# 島根原子力発電所 2 号炉 津波による損傷の防止

「原子炉補機海水ポンプ長尺化に伴う砂移動への影響」

(コメント回答)

令和 2 年 1 月  
中国電力株式会社

図 ボトムクリアランス (左：長尺化前, 右：長尺化後)

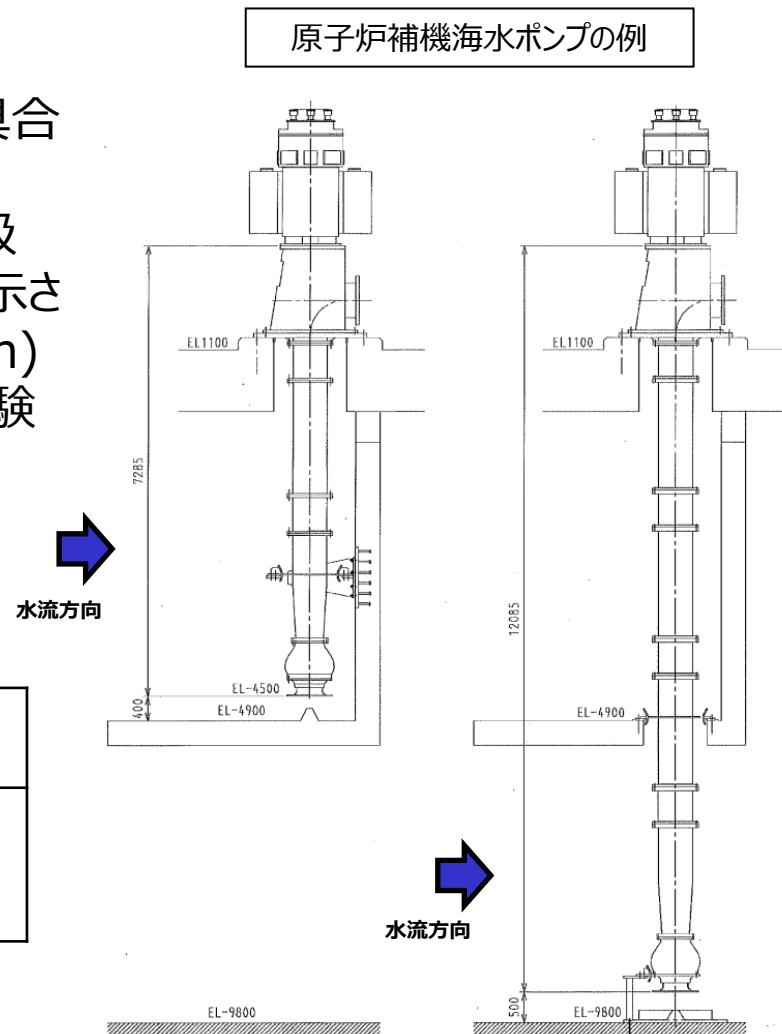
1. ベルマウス下端と取水槽下端のクリアランス(500mm)が、ベルマウス径(750mm)に対して十分なクリアランスであることを標準的な設計の考え方も踏まえて説明すること。
2. ベルマウス下端と取水槽下端のクリアランスは、累積運転時間を考慮した保守的な砂堆積量を考慮しても、取水性能への影響はないことを説明すること。

- ベルマウス下端と取水槽下端のクリアランスについては、長尺化前は400mmであり、取水性能に関わる不具合は確認されていない。
- 長尺化に当たっては、日本機械学会基準「ポンプの吸込水槽の模型試験法」(JSME S 004-1984)に示されているベルマウス径(750mm)の1/2以上(375mm)を満足するよう、クリアランスを500mmとし、模型試験を行い取水性能を確認している。

図 輪谷湾周辺の底質分布  
(自社調査 (1995))

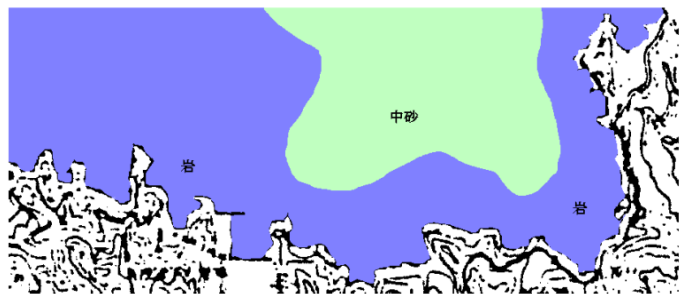
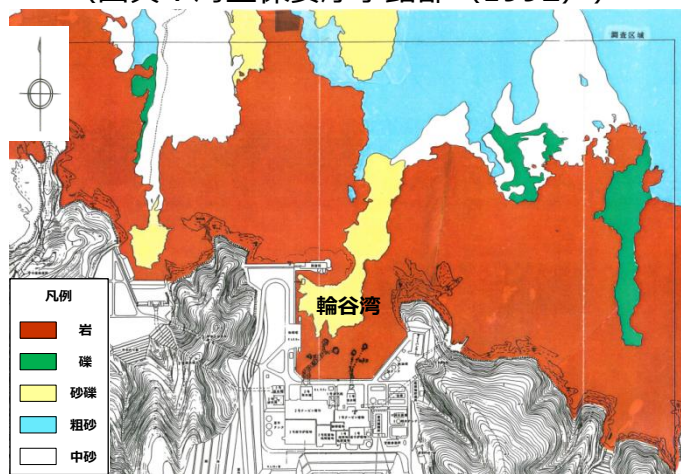
・海水ポンプの長尺化によって、ベルマウス下端が取水槽底面に近接しているポンプを継続運転した場合の砂の移動及び堆積による影響について、設置位置の異なる循環水ポンプの運転実績から影響がないことを確認できるとしていることの根拠を説明すること。

- 島根 2 号炉の取水口が設置される輪谷湾の底質土砂は、岩及び砂礫で構成されており、砂の分布はほとんどない。
- 島根 2 号炉の取水口は、取水口呑口が海底面より5.5m高い位置にあるため、海底面の砂が取水口に到達しにくい構造である。
- 非常用海水冷却系の海水ポンプ長尺化に伴う取水口からの取水量に変化はなく、取水口への砂の流入量に変化はない。
